Associazione Ambientalista
"Eugenio Rosmann"

E.prot DVA – 2015 – 0014672 del 03/06/2015

Oggetto: procedura di VIA statale relativa al progetto del terminale di stoccaggio e di
rigassificazione e distribuzione di GNL di piccola taglia nel porto di Monfalcone e Lisert
ed opere connesse. Presentazione osservazioni al progetto.

Le due aree IBA 066M Carso (a destra) e IBA 063 delle Foci dell'Isonzo, Isola della Cona e Golfo di Panzano (a sinistra) evidenziate con righe diagonali: si noti come la nuova cassa di colmata e il canneto del Lisert ricadano nell'area di tutela.

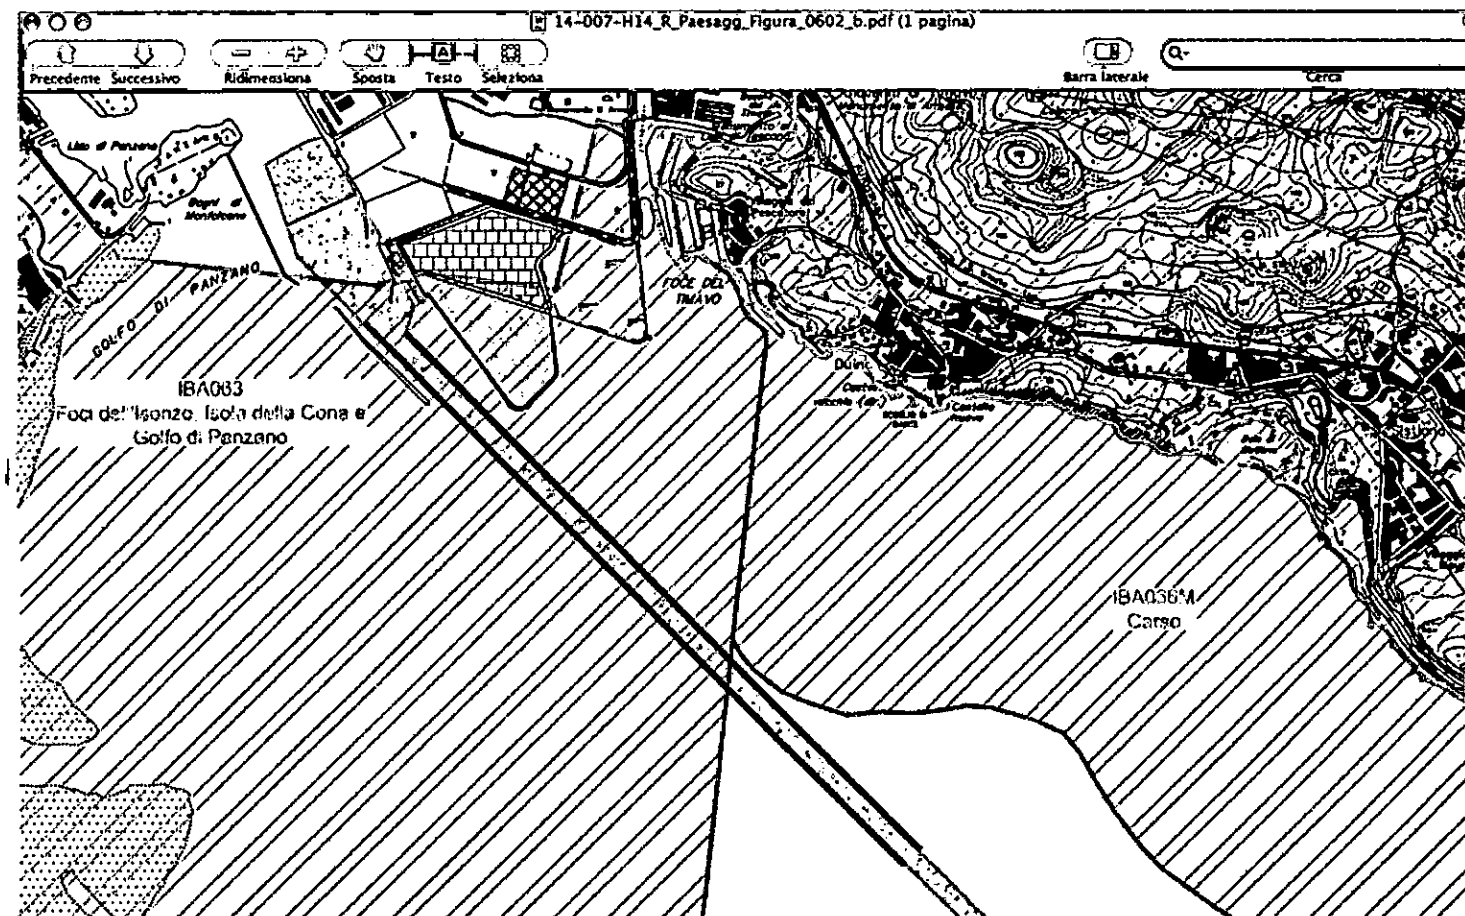
Di assoluta rilevanza è la presenza nel sito oggetto dei dragaggi e dalla nuova cassa di colmata oltre che nel Canneto del Lisert, dell'area IBA 063 "Foci dell'Isonzo, Isola della Cona e Golfo di Panzano" (adiacente all'IBA 066M Carso, lungo la Costiera triestina).

Cassa di colmata ZSC/ZPS del Lisert: la nuova cassa di colmata, estesa su circa 350.000 m², sarà localizzata in adiacenza al lato Sud della cassa di colmata esistente.

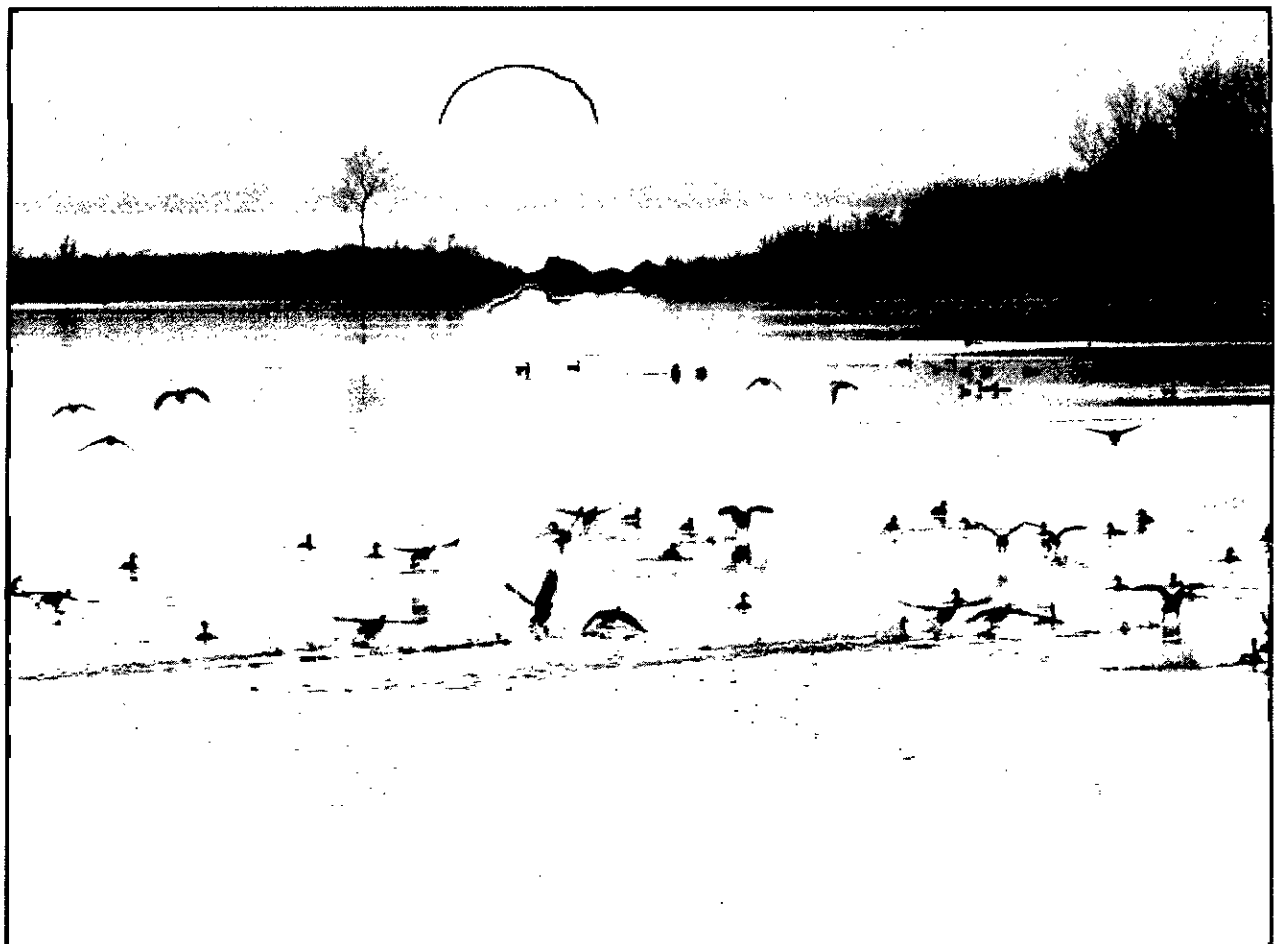
5. In merito alle preoccupazione per l'estensione eccessiva della nuova cassa di colmata, il CTVA - alle pag. 3-4 - interroga nella Richiesta di Integrazioni 2.3.1:

"Al fine di contenere l'estensione della prevista cassa di colmata in mare aperto, si chiede di valutare anche soluzioni alternative di collocazione e/o utilizzo (anche parziale) dei sedimenti dragati..."
